República Administradora de Fondos de Inversión S.A.

## Fideicomiso Financiero Paysandú II

### LLAMADO A EXPRESIONES DE INTERÉS

### COMUNICADO Nro. 2

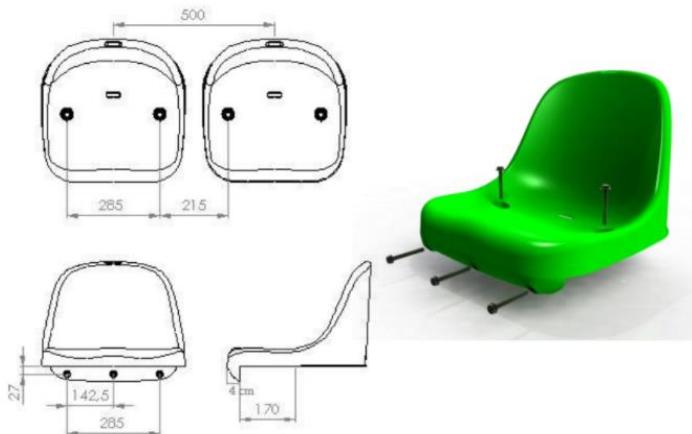
Se solicita que se proporcione la ficha técnica o catálogo de los “asientos plásticos individuales” a suministrar y colocar por la IDP (dimensiones, fijaciones, etc.). (ver pág. 78).

Se adjunta ficha técnica exclusivamente a modo de referencia ilustrativa, aclarando que la IDP no ha seleccionado aún el modelo concreto a utilizar (con o sin respaldo).

**Elevador Apilador Eléctrico** (sistema de operario caminando)

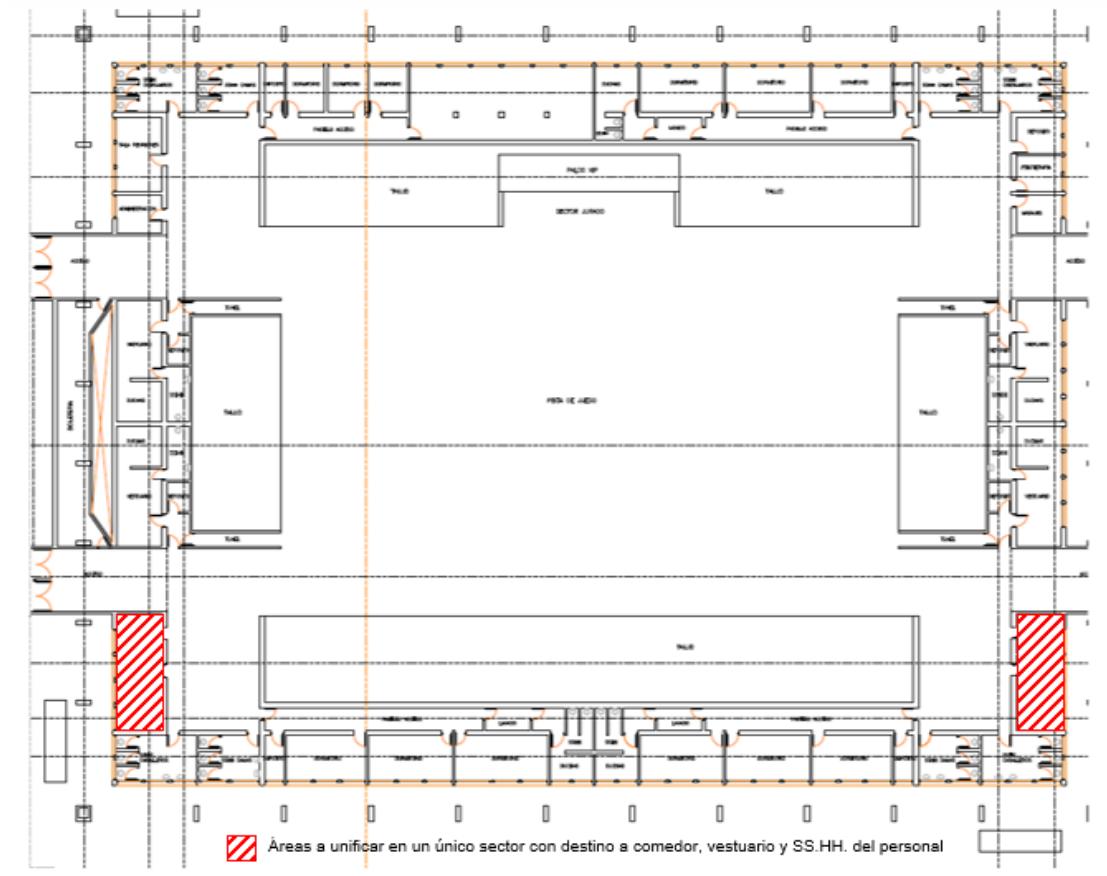
Se solicita que se proporcione la ficha técnica o catálogo del “autoelevador” a utilizar en las maniobras del pavimento del tipo desmontable, y/o determinar su área de maniobra necesaria (ver pág. 79).

Se adjuntan datos técnicos e imagen genérica exclusivamente a modo de referencia ilustrativa, aclarando que la IDP no ha seleccionado aún el modelo concreto a utilizar.

Capacidad de levante: 1,2 Ton - 3.0 m

Altura de la torre replegada: 2.20 m

Largo 1,75 m / Ancho 0,80 m

Radio mínimo de giro: 1,50 m

Ancho mínimo de pasillo requerido (p/pallets de 1000x1200mm): 2,30 m

Peso propio con batería: 500 kg
